資料 8 柏崎刈羽原子力発電所 3号炉 高経年化技術評価書（本冊）変更比較表

変更箇所を 枠及び附番と共に示す。括弧内数字に対応する内容と影響評価を変更理由欄に示す。

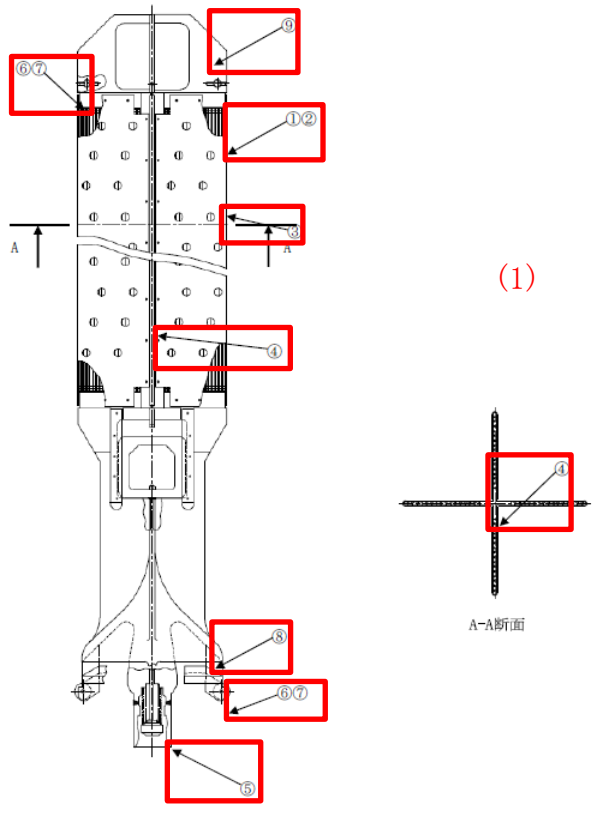
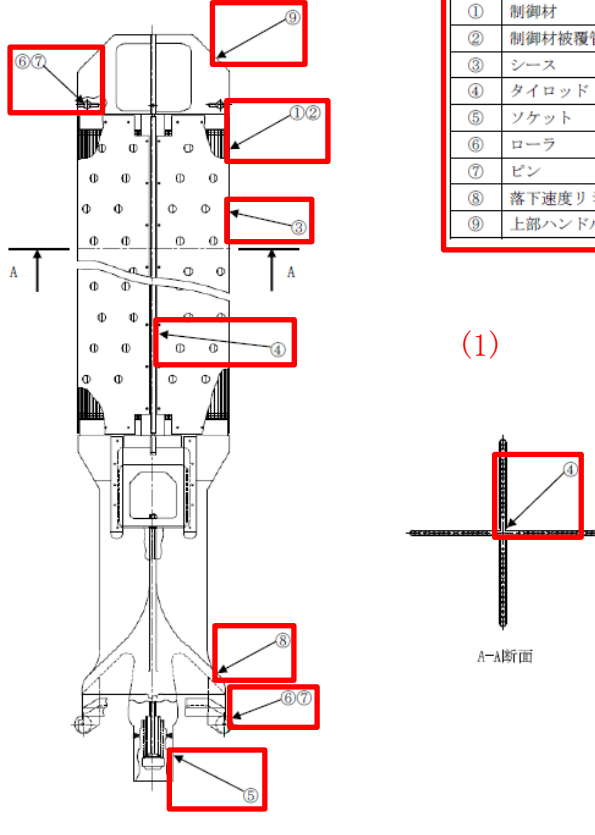
変更前	変更後	変更理由
<p style="text-align: center;">別冊 空調設備の技術評価書 [P. 4-15]</p> <p>(2) 現在までの運転経験や使用条件から得られた材料試験データとの比較等により、今後も経年劣化の進展が考えられない、または進展傾向が極めて小さいと考えられる経年劣化事象（日常劣化管理事象以外）</p> <p>a. 基礎ボルトの樹脂の劣化（後打ちケミカルアンカ）〔共通〕 基礎ボルトの樹脂の劣化については、「機械設備の技術評価書」にて評価を実施するものとし、本評価書には含めていない。</p> <div style="text-align: right; border: 1px solid red; padding: 2px; width: fit-content; margin: 0 auto;">- 4-15 -</div>	<p style="text-align: center;">別冊 空調設備の技術評価書 [P. 4-16]</p> <p>(2) 現在までの運転経験や使用条件から得られた材料試験データとの比較等により、今後も経年劣化の進展が考えられない、または進展傾向が極めて小さいと考えられる経年劣化事象（日常劣化管理事象以外）</p> <p>a. 基礎ボルトの樹脂の劣化（後打ちケミカルアンカ）〔共通〕 基礎ボルトの樹脂の劣化については、「機械設備の技術評価書」にて評価を実施するものとし、本評価書には含めていない。</p> <div style="text-align: right; border: 1px solid red; padding: 2px; width: fit-content; margin: 0 auto;">以降のページ番号は繰下げ</div> <div style="text-align: right; border: 1px solid red; padding: 2px; width: fit-content; margin: 0 auto;">- 4-16 - (1)</div>	<p>記載の適正化（日常劣化管理方法の明確化に伴う記載変更）</p> <p>(1) 柏崎刈羽 3 号炉 高経年化技術評価に関わる審査コメント反映整理表（その他の経年劣化事象） No. 2 による変更。 経年劣化評価結果への影響はない。</p>

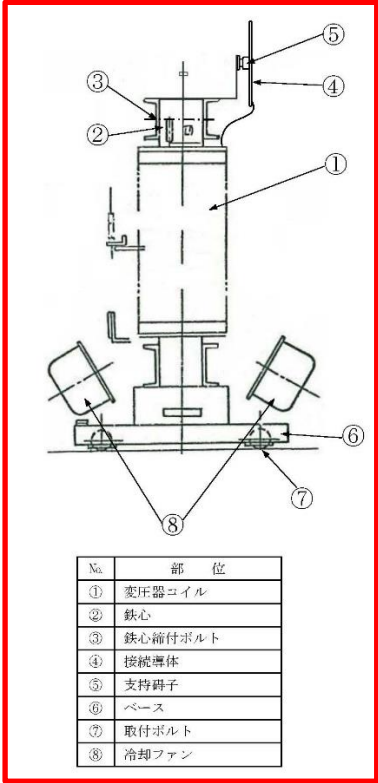
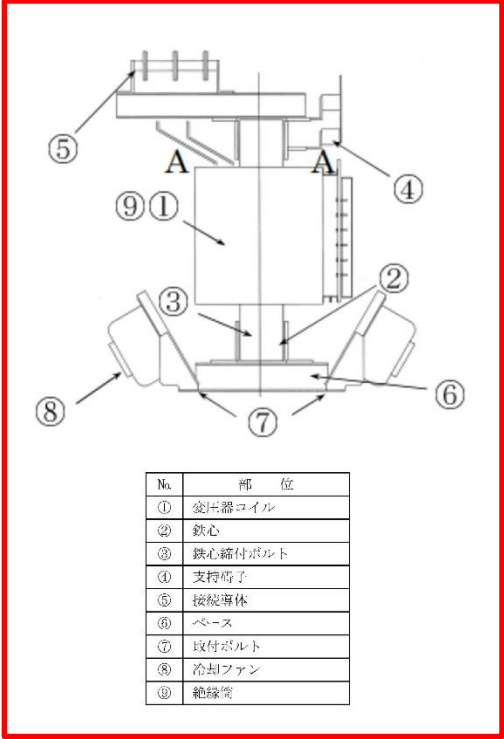
変更前	変更後	変更理由
<p>別冊 電源設備の技術評価書 [P. 2-3]</p> <p>2. 代表機器の技術評価</p> <p>本章では、1 章で代表機器とした以下の動力用変圧器について技術評価を実施する。</p> <p>① 非常用 P/C 変圧器</p> <p>2.1 構造、材料及び使用条件</p> <p>2.1.1 非常用 P/C 変圧器</p> <p>(1) 構造</p> <p>非常用 P/C 変圧器は、定格容量 2,500/3,000/4,000 kVA、一次電圧 6,900 V、二次電圧 480V の三相二巻線のシリコン乾式変圧器（自冷/風冷式）が設置されている。</p> <p>変圧器本体は電流回路となるコイルと磁気回路となる鉄心及びコイルの絶縁を保持する絶縁物から構成され、電磁誘導の原理に基づき電圧変換を行っている。</p> <p>コイルは細分された銅線を必要回数巻いて構成されており、銅線間についてはガラステープ（一次・二次コイル）及びマイカテープ（一次コイル）を巻回した後、シリコン樹脂で固めた構成となっている。</p> <p>(2) コイルと鉄心間についてはガラス繊維とエポキシ樹脂で固めた絶縁筒を挿入し、コイル間についてはガラス繊維とフェノール樹脂で固めたダクトスペーサを挿入して固定されており、これらの絶縁物によって保たれている空隙も絶縁の大きな要素であると共に冷却媒体となっている。</p> <p>鉄心は三相三脚鉄心で主脚は各コイルの内側を貫通し、各コイルの外側で閉路となるよう構成され、鉄心補付ボルト及びベース部金具で保持、固定されている。</p> <p>なお、コイルで発生する熱は、ファンモータによる強制風冷又は自然循環による風冷により冷却される構造となっている。</p> <p>非常用 P/C 変圧器の外観構造図を図 2.1-1 に、内部構造図を図 2.1-2 に示す。</p> <p>(2) 材料及び使用条件</p> <p>非常用 P/C 変圧器主要部位の使用材料を表 2.1-1 に、使用条件を表 2.1-2 に示す。</p>	<p>別冊 電源設備の技術評価書 [P. 2-3]</p> <p>2. 代表機器の技術評価</p> <p>本章では、1 章で代表機器とした以下の動力用変圧器について技術評価を実施する。</p> <p>① 非常用 P/C 変圧器</p> <p>2.1 構造、材料及び使用条件</p> <p>2.1.1 非常用 P/C 変圧器</p> <p>(1) 構造</p> <p>非常用 P/C 変圧器は、定格容量 2,500/3,000/4,000 kVA、一次電圧 6,900 V、二次電圧 480V の三相二巻線のモールド形乾式変圧器（自冷/風冷式）が設置されている。</p> <p>変圧器本体は電流回路となるコイルと磁気回路となる鉄心及びコイルの絶縁を保持する絶縁物から構成され、電磁誘導の原理に基づき電圧変換を行っている。</p> <p>コイルは細分された銅線を必要回数巻いて構成されており、銅線間についてはガラステープ及びアラミド紙を巻回した後、エポキシ樹脂で固めた構成となっている。</p> <p>(2) コイルと鉄心間についてはガラス繊維とエポキシ樹脂で固めた絶縁筒を挿入し、コイル間についてはガラス繊維とフェノール樹脂で固めたダクトスペーサを挿入して固定されており、これらの絶縁物によって保たれている空隙も絶縁の大きな要素であると共に冷却媒体となっている。</p> <p>鉄心は三相三脚鉄心で主脚は各コイルの内側を貫通し、各コイルの外側で閉路となるよう構成され、鉄心補付ボルト及びベース部金具で保持、固定されている。</p> <p>なお、コイルで発生する熱は、ファンモータによる強制風冷又は自然循環による風冷により冷却される構造となっている。</p> <p>非常用 P/C 変圧器の外観構造図を図 2.1-1 に、内部構造図を図 2.1-2 に示す。</p> <p>(2) 材料及び使用条件</p> <p>非常用 P/C 変圧器主要部位の使用材料を表 2.1-1 に、使用条件を表 2.1-2 に示す。</p>	<p>記載の適正化（再確認結果の反映）</p> <p>(1)</p> <p>変更箇所：変圧器の呼称「シリコン乾式変圧器」⇒「モールド形乾式変圧器」</p> <p>変更内容：型式呼称の変更</p> <p>影響箇所：変圧器コイルの絶縁特性低下を経年劣化評価対象としている。</p> <p>影響評価：変圧器の呼称を「シリコン乾式変圧器」から「モールド型乾式変圧器」に変更したが、基本的な構造、仕様、経年劣化に対する管理方法について、シリコン乾式変圧器と同様であり、経年劣化評価方法も同様となるため、経年劣化評価結果への影響はない。</p> <p>2 号炉参照情報から 3 号炉情報への訂正（再確認結果の反映）</p> <p>(2)</p> <p>変更箇所：材料名称「ガラステープ（一次・二次コイル）及びマイカテープ（一次コイル）を巻回」⇒「ガラステープ及びアラミド紙を巻回」</p> <p>変更内容：材料名称の変更</p> <p>影響箇所：変圧器コイルの絶縁特性低下を経年劣化評価対象としている。</p> <p>影響評価：材料名称を変更したが、経年劣化評価はエポキシ樹脂で実施しているため、経年劣化評価結果への影響はない。</p> <p>次頁に続く。</p>

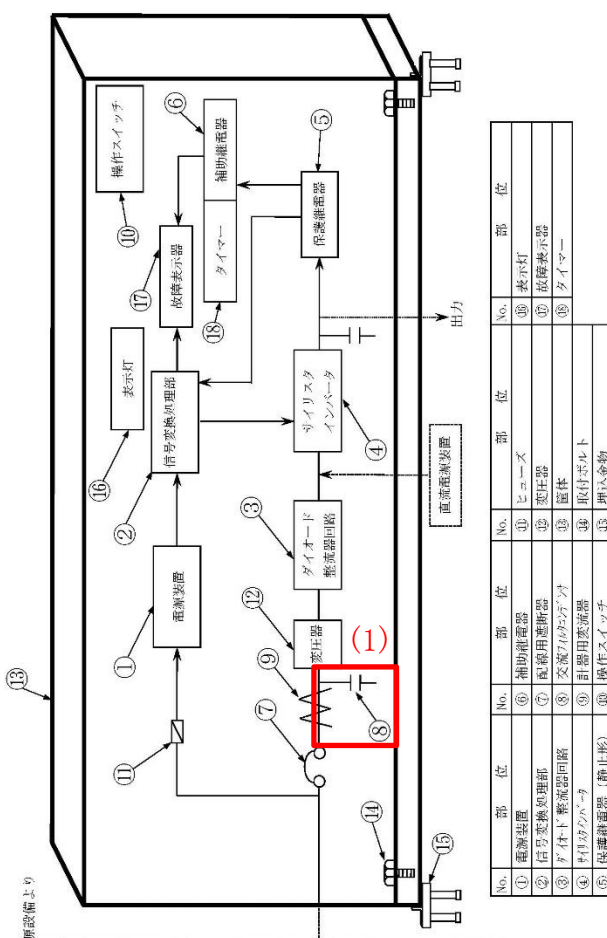
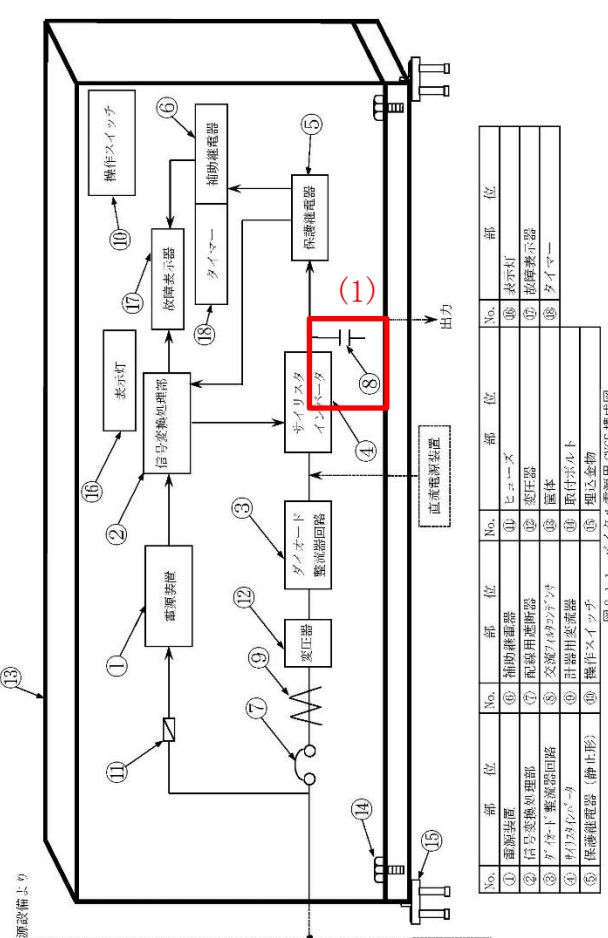
変更前	変更後	変更理由
<p>別冊 電源設備の技術評価書 [P. 5-35]</p> <p>q. 速度変換器及び保護継電器（静止形）の特性変化 代表機器同様、速度変換器及び保護継電器（静止形）は、マイグレーションによる基板内 IC での回路間短絡・断線といった電気回路の不良及び半導体（トランジスタ）の劣化により特性が変化する可能性がある。 しかし、マイグレーション対策については、設計・製造プロセスが改善されており、屋内空調環境に設置されていることから、その発生の可能性は十分小さい。 半導体（トランジスタ）は、長期間の使用により特性が変化する可能性があるが、設計段階において長期間使用による劣化を考慮していることから、特性が急激に変化する可能性は小さい。 また、速度変換器及び保護継電器（静止形）は、点検時に動作試験にて特性を確認し、異常が確認された場合は取り替えを行うこととしている。 したがって、今後もこれらの進展傾向が大きく変化する要因があるとは考え難いことから、高経年化対策上着目すべき経年劣化事象ではないと判断する。</p> <p>r. 基礎ボルトの腐食（全面腐食） 基礎ボルトの腐食については、代表機器同様「機械設備の技術評価書」にて評価を実施するものとし本評価書には含めていない。</p> <p style="text-align: center;">- 5-35 -</p>	<p>別冊 電源設備の技術評価書 [P. 5-35]</p> <p>q. 速度変換器及び保護継電器（静止形）の特性変化 代表機器同様、速度変換器及び保護継電器（静止形）は、マイグレーションによる基板内 IC での回路間短絡・断線といった電気回路の不良及び半導体（トランジスタ）の劣化により特性が変化する可能性がある。 しかし、マイグレーション対策については、設計・製造プロセスが改善されており、屋内空調環境に設置されていることから、その発生の可能性は十分小さい。 半導体（トランジスタ）は、長期間の使用により特性が変化する可能性があるが、設計段階において長期間使用による劣化を考慮していることから、特性が急激に変化する可能性は小さい。 また、速度変換器及び保護継電器（静止形）は、点検時に動作試験にて特性を確認し、異常が確認された場合は取り替えを行うこととしている。 したがって、今後もこれらの進展傾向が大きく変化する要因があるとは考え難いことから、高経年化対策上着目すべき経年劣化事象ではないと判断する。</p> <p>r. 基礎ボルトの腐食（全面腐食） 基礎ボルトの腐食については、代表機器同様「機械設備の技術評価書」にて評価を実施するものとし本評価書には含めていない。</p> <div style="border: 2px solid red; padding: 5px;"> <p>s. 埋込金物の腐食（全面腐食） 代表機器同様、埋込金物は炭素鋼であるため腐食が発生する可能性は否定できないが、大気接触部は防食塗装を施しており、必要に応じて補修を行っていることから、腐食が発生する可能性は小さい。 また、コンクリート埋設部については、コンクリートが中性化した場合に腐食の発生が想定されるが、実機コンクリートにおけるサンプリング結果では、中性化は殆ど見られていない。 したがって、今後もこれらの傾向が変化する要因があるとは考え難いことから、高経年化対策上着目すべき経年劣化事象ではないと判断する。</p> </div> <p style="text-align: center;">- 5-35 -</p>	<p>記載の適正化（経年劣化事象抽出の適正化に伴う記載変更）</p> <p>(1) 柏崎刈羽 3 号炉 高経年化技術評価に関わる審査コメント反映整理表（その他の経年劣化事象） No. 10 による変更。 経年劣化評価結果への影響はない。</p>

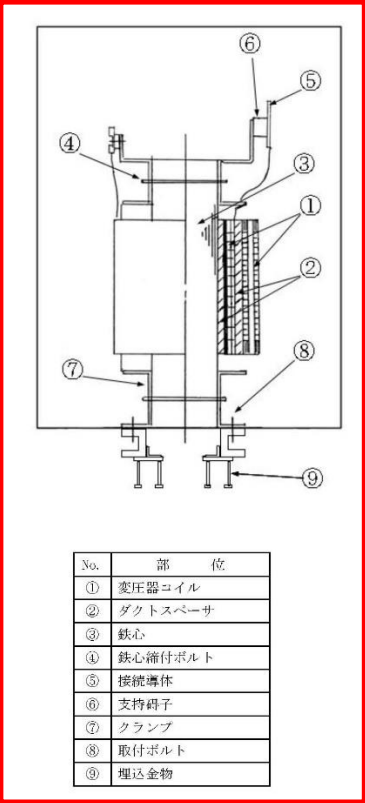
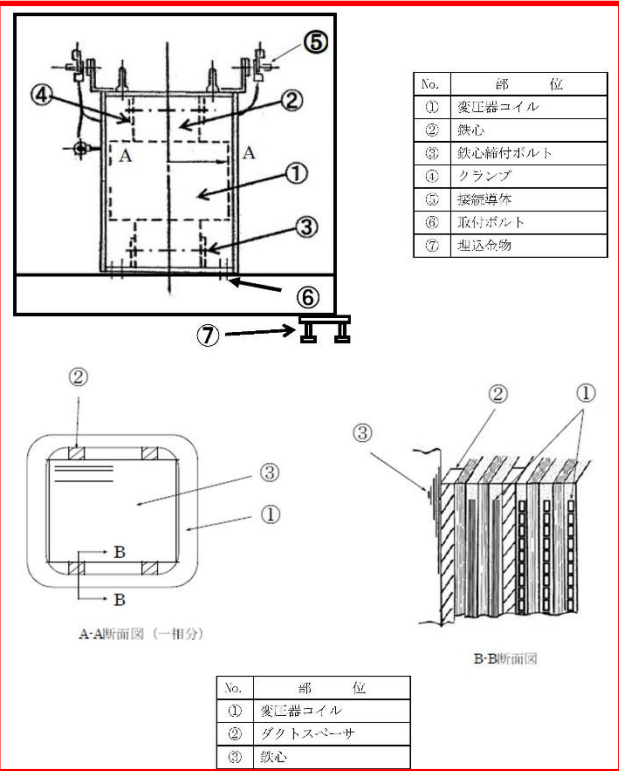
変更前		変更後		変更理由																																															
別冊 電源設備の技術評価書 [P. 8-2]		別冊 電源設備の技術評価書 [P. 8-2]		記載の適正化（再確認結果の反映） (1) 変更箇所：変圧器の呼称「シリコン乾式」⇒「モールド形乾式」 変更内容：型式呼称の変更 影響箇所：変圧器コイルの絶縁特性低下を経年劣化評価対象としている。 影響評価：変圧器の呼称を「シリコン乾式変圧器」から「モールド形乾式変圧器」に変更したが、基本的な構造、仕様、経年劣化に対する管理方法について、シリコン乾式変圧器と同様であり、経年劣化評価方法も同様となるため、経年劣化評価結果への影響はない。																																															
<p>表 1-1 計測用変圧器のグループ化と代表機器の選定</p> <table border="1"> <thead> <tr> <th rowspan="2">分類基準</th> <th rowspan="2">仕様</th> <th rowspan="2">機器名称 (台数)</th> <th rowspan="2">仕様 (定格容量)</th> <th colspan="3">選定基準</th> <th rowspan="2">選定理由</th> </tr> <tr> <th>重要度*</th> <th>定格容量 (kVA)</th> <th>使用条件 一次電圧 (V) / 二次電圧 (V)</th> <th>選定</th> </tr> </thead> <tbody> <tr> <td rowspan="2">電圧区分 低圧</td> <td rowspan="2">型式 シリコン 乾式</td> <td>中央制御室計測用変圧器 (2)</td> <td>50 kVA</td> <td>MS-1</td> <td>50</td> <td>480 / 240/120</td> <td rowspan="2">容量</td> </tr> <tr> <td>HPCS 計測用変圧器 (1)</td> <td>10 kVA</td> <td>MS-1</td> <td>10</td> <td>480 / 240/120</td> </tr> </tbody> </table> <p>◎：代表機器 *：最上位の重要度を示す</p> <p>(1)</p>	分類基準	仕様	機器名称 (台数)		仕様 (定格容量)	選定基準			選定理由	重要度*	定格容量 (kVA)	使用条件 一次電圧 (V) / 二次電圧 (V)	選定	電圧区分 低圧	型式 シリコン 乾式	中央制御室計測用変圧器 (2)	50 kVA	MS-1	50	480 / 240/120	容量	HPCS 計測用変圧器 (1)	10 kVA	MS-1	10	480 / 240/120	<p>表 1-1 計測用変圧器のグループ化と代表機器の選定</p> <table border="1"> <thead> <tr> <th rowspan="2">分類基準</th> <th rowspan="2">仕様</th> <th rowspan="2">機器名称 (台数)</th> <th rowspan="2">仕様 (定格容量)</th> <th colspan="3">選定基準</th> <th rowspan="2">選定理由</th> </tr> <tr> <th>重要度*</th> <th>定格容量 (kVA)</th> <th>使用条件 一次電圧 (V) / 二次電圧 (V)</th> <th>選定</th> </tr> </thead> <tbody> <tr> <td rowspan="2">電圧区分 低圧</td> <td rowspan="2">型式 モールド形 乾式</td> <td>中央制御室計測用変圧器 (2)</td> <td>50 kVA</td> <td>MS-1</td> <td>50</td> <td>480 / 240/120</td> <td rowspan="2">容量</td> </tr> <tr> <td>HPCS 計測用変圧器 (1)</td> <td>10 kVA</td> <td>MS-1</td> <td>10</td> <td>480 / 240/120</td> </tr> </tbody> </table> <p>◎：代表機器 *：最上位の重要度を示す</p> <p>(1)</p>	分類基準	仕様	機器名称 (台数)	仕様 (定格容量)	選定基準			選定理由	重要度*	定格容量 (kVA)	使用条件 一次電圧 (V) / 二次電圧 (V)	選定	電圧区分 低圧	型式 モールド形 乾式	中央制御室計測用変圧器 (2)	50 kVA	MS-1	50	480 / 240/120	容量	HPCS 計測用変圧器 (1)	10 kVA	MS-1	10

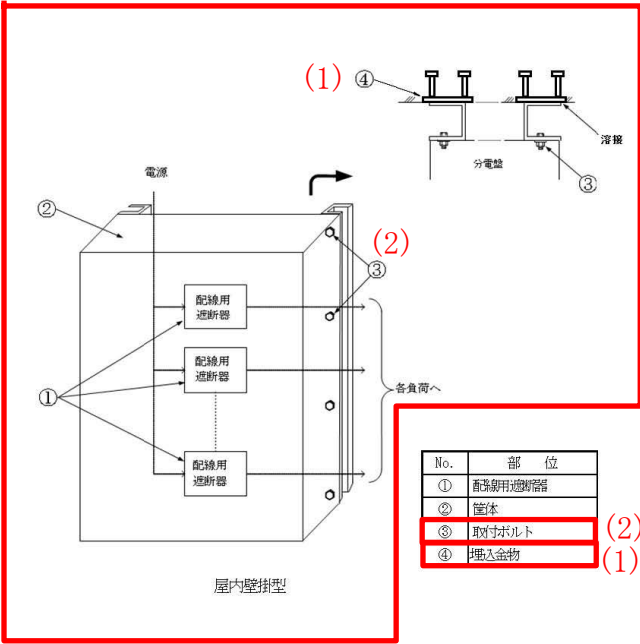
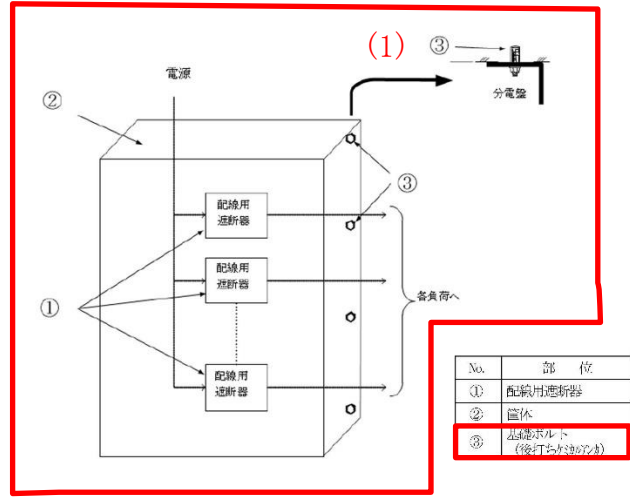
変更前	変更後	変更理由
		<p>(3) 変更箇所：評価文削除 変更内容：基礎仕様変更により、代表機器以外の埋込金物の評価文を削除 影響箇所：埋込金物の経年劣化評価記載の削除 影響評価：埋込金物を使用していないことから経年劣化評価記載を削除するものであり、経年劣化評価結果への影響はない。</p> <p>(4) 変更箇所：評価文追記 変更内容：基礎仕様変更により、代表機器以外への基礎ボルトの評価文を追記 影響箇所：基礎ボルト（後打ちケミカル）の経年劣化評価記載の追記 影響評価：基礎ボルト（後打ちケミカル）の経年劣化評価記載の追記について、基礎ボルト（後打ちケミカル）は腐食（全面腐食）及び樹脂の劣化が想定されるが、基礎ボルトの評価についてはその他設備の基礎ボルトの評価と同様であることから、経年劣化評価結果への影響はない。</p>
